WRI.7011.4.2.2023.DP

Gmina Miasto Pruszków UZGADNIA koncepcję **budowy chodnika wzdłuż rzeki Żbikówki na odcinku od ul. Rysiej do ul. Granitowej w Pruszkowie** z poniższymi uwagami.

Budowa chodnika na odcinku od
ul. Rysiej do ul. Granitowej w Pruszkowie

Projekt zagospodarowania terenu

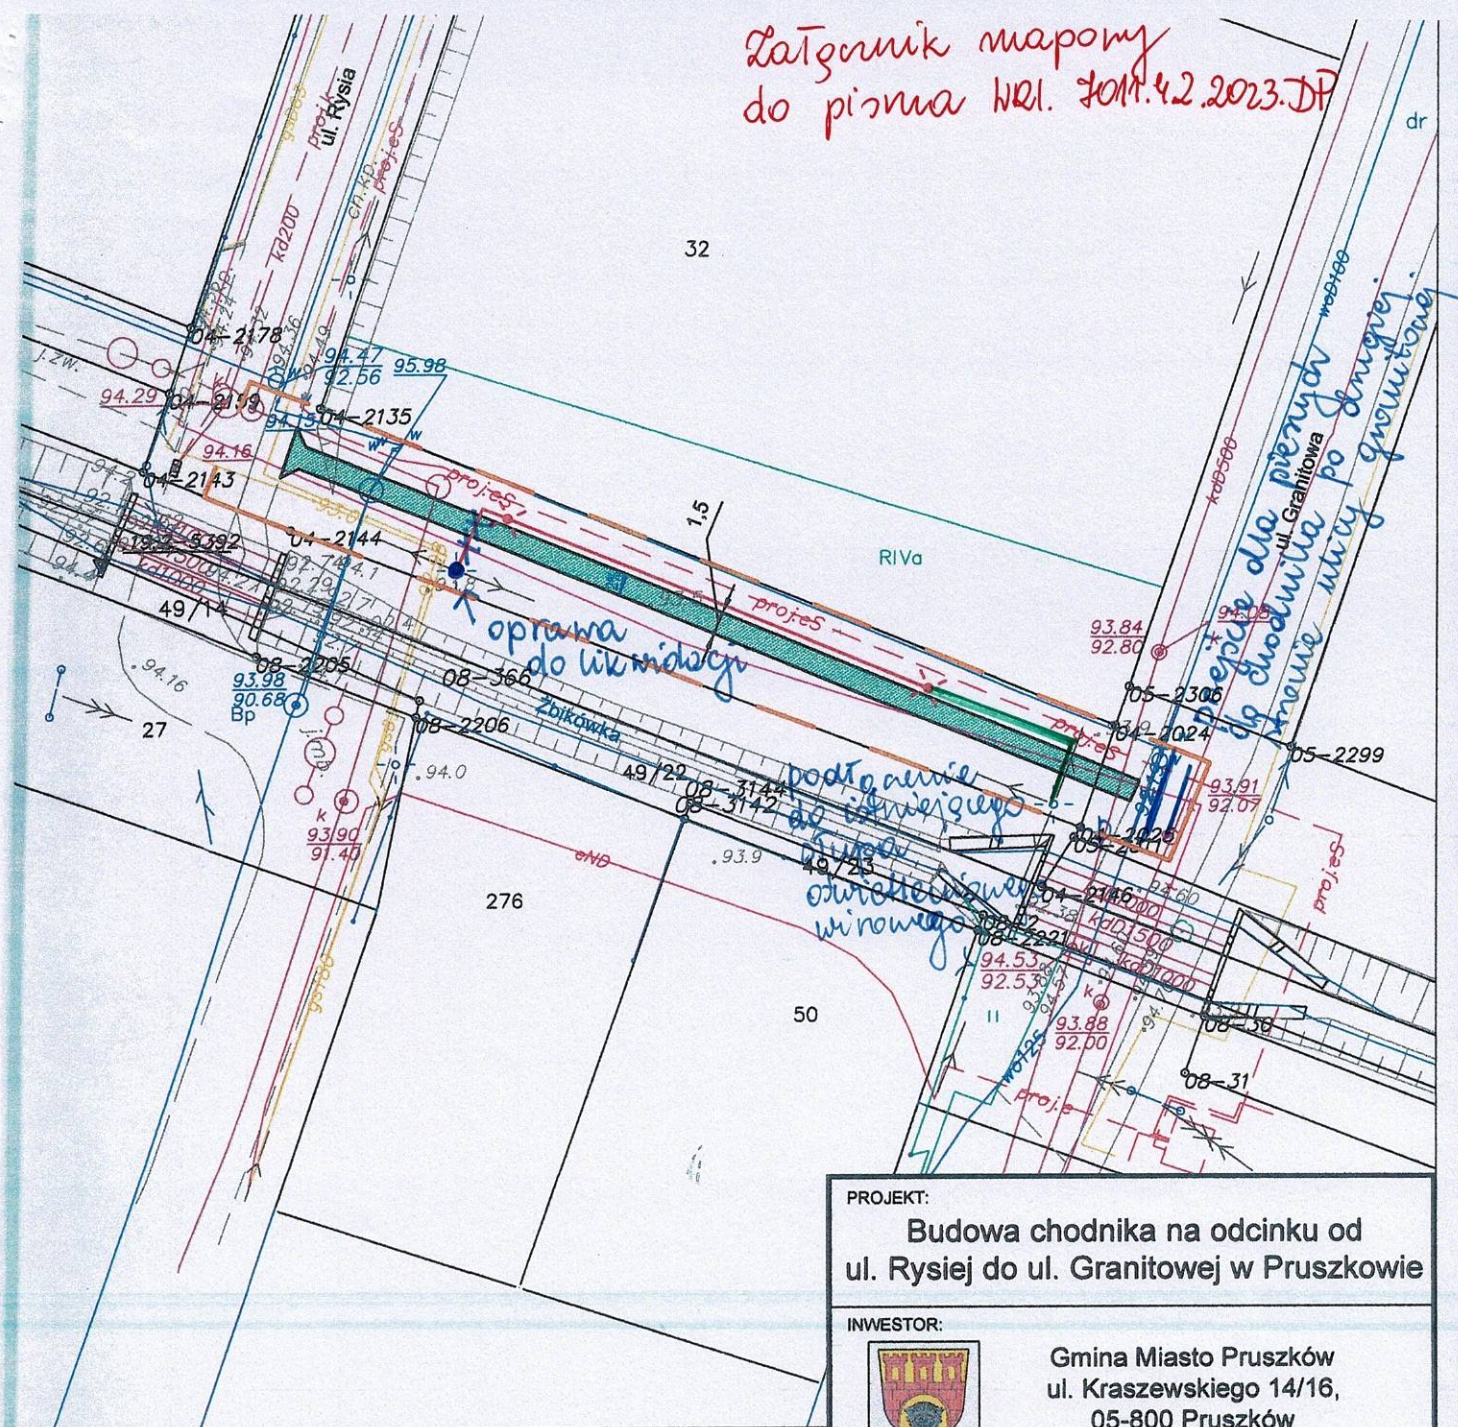
1. W/w inwestycja została zaprojektowana na części działki nr ew. 23 obr 0004 i części działki nr ew. 23 obr 0005. Budowa chodnika wzdłuż rzeki Żbikówki jest zgodna z ustaleniami obowiązującego miejscowego planu zagospodarowania przestrzennego. Cały obszar inwestycji znajduje się w wyznaczonych na rysunku planu miejscowego granicach istniejących melioracji (w terenach zdegradowanych), gdzie obowiązują zapisy §17 pkt 3 lit a i b planu miejscowego:
*„w zakresie melioracji ustala się:

a) w granicach terenów zdegradowanych oznaczonych na rysunku planu, obowiązuje zachowanie istniejących urządzeń drenarskich i melioracyjnych,
b) dopuszczenie likwidacji lub przebudowy istniejących w obszarze urządzeń melioracyjnych i drenarskich zgodnie z przepisami odrębnymi z zakresu prawa wodnego (w ramach zabudowy i zagospodarowania terenów zdegradowanych)”.*
W związku z powyższym należy sprawdzić Państwowym Gospodarstwie Wodnym Wody Polskie istnienie w w/w działkach urządzeń melioracyjnych.

2. Proponujemy wykonanie przejścia dla pieszych do istniejącego chodnika po drugiej stronie ulicy Granitowej.
3. Inwestor uzgadnia posadowienie dwóch nowych projektowanych latarni wzdłuż chodnika, a podłączenie należy wykonać do istniejącego słupa oświetleniowego wirowego przy ul. Granitowej (na załączniku mapowym zaznaczony kolorem zielonym).

4. Jedna istniejąca oprawa na słupie do likwidacji (na załączniku mapowym zaznaczona kolorem niebieskim).
5. Projektowane oświetlenie musi spełniać następujące warunki:

- aluminiowy słup oświetleniowy typu parkowego o wysokości 4 m
- oprawy z ledowym źródłem światła o ciepłej barwie (zakres temperatury barwowej 2800-3200K),
- kolorystyka wszystkich elementów C-45 Inox.
